改善箇所説明図

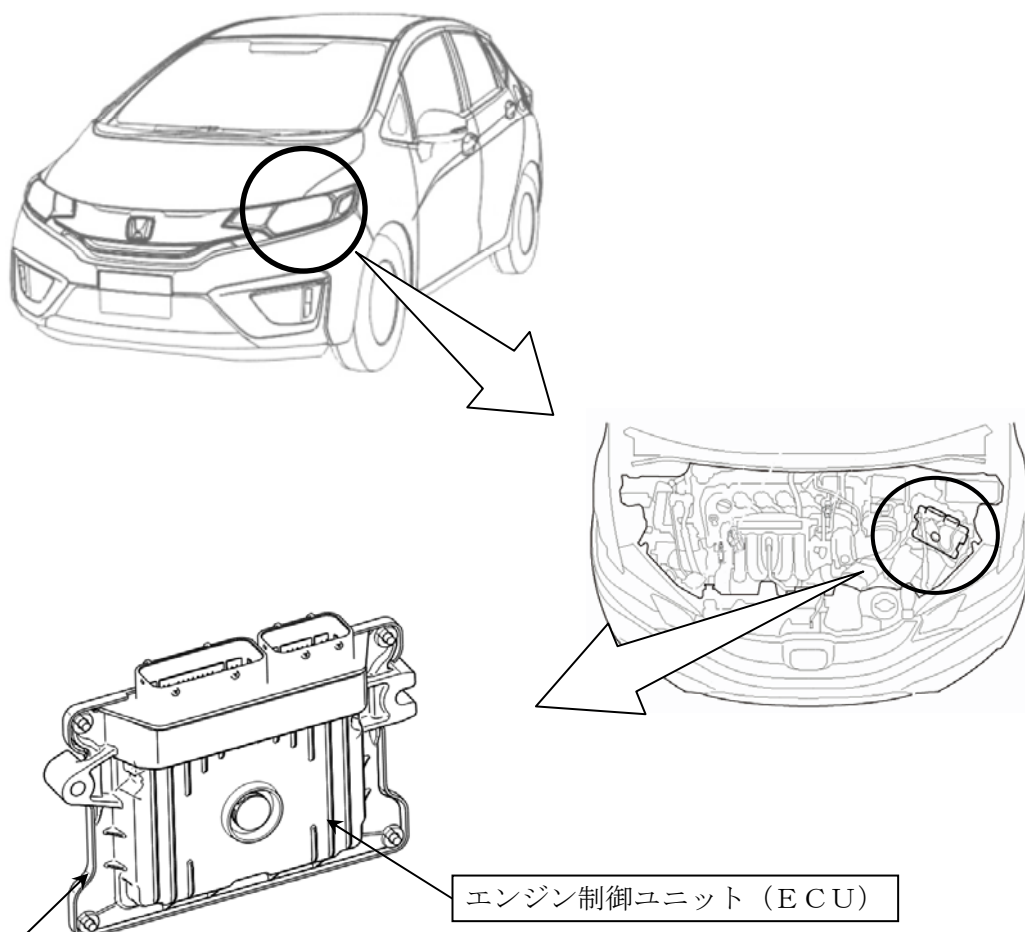
基準不適合発生箇所

7速DCT型自動変速機を搭載した車両において、エンジン制御ユニット（ECU）のプログラムが不適切なため、低車速でアクセルをオフにした際、エンジンにかかるモータの充電負荷よりエンジン出力が低いため、エンジン回転数が低下することがある。そのため、エンジンの回転が不安定になりエンストするおそれがある。（停止後の再起動及び走行は可能）

改善の内容

全車両、エンジン制御ユニット（ECU）のプログラムを修正する。

識別：運転席側ドアアッパーヒンジ上側ボルト頭部に黄色ペイントを塗布する。
